PGE Dystrybucja S.A.
Oddział Lublin
20-340 Lublin, ul. Garbarska 21

Dot. postępowania nr 2026-102601-295699 (POST/DYS/OL/LZA/3817/2026) - Roboty budowlane na stacji elektroenergetycznej: Przebudowa RS Szczerbowskiego

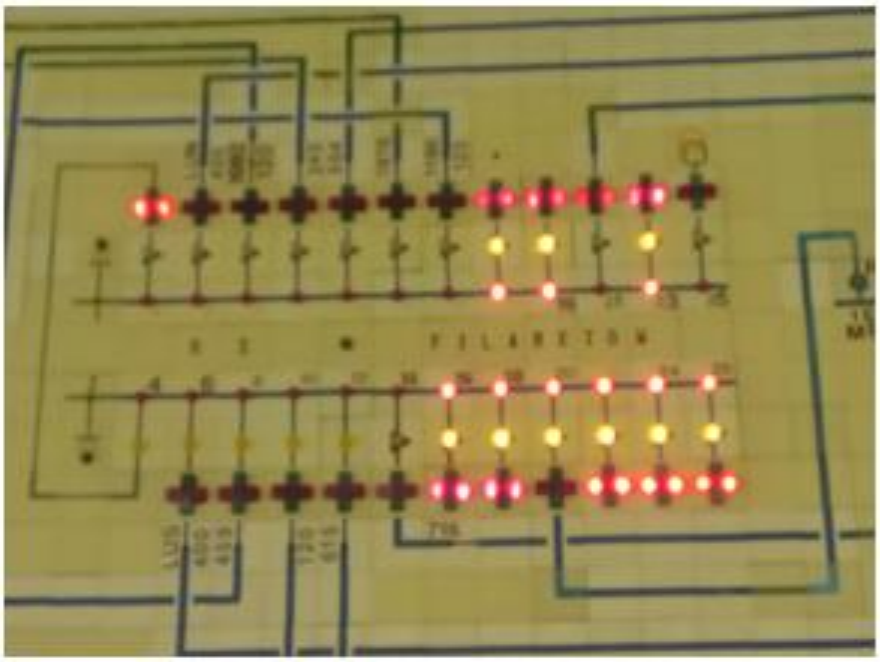
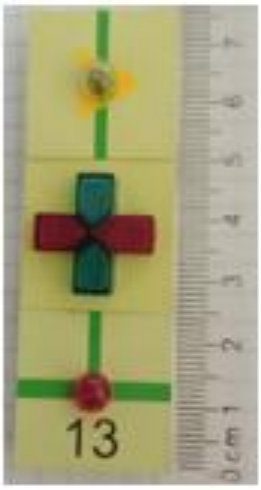
1. Prosimy o wyjaśnienie tematu doposażenia tablicy synoptycznej CD1. W udostępnionej dokumentacji projektowej brakuje jakiejkolwiek wzmianki o lokalizacji tej tablicy (pojawia się ona jedynie w zestawieniach materiałowych). Pragniemy zauważyć, że nowo budowana stacja w swoich założeniach ma być obiektem bezobsługowym, a co za tym idzie – pozbawionym tablicy synoptycznej. Ponadto zakres wskazuje wyraźnie na "doposażenie", a nie dostawę i budowę nowej tablicy. W związku z tym prosimy o jednoznaczne wskazanie, gdzie znajduje się przedmiotowa tablica oraz jaki jest dokładny zakres prac z nią związanych.

Tablicę synoptyczną zlokalizowaną w centrum dyspozytorskim Lublin Miasto należy zaktualizować i doposażyć o schemat stacji i lampki sygnalizacyjne. Na zdjęciach przykładowy wzór elementów tablicy (poniżej).
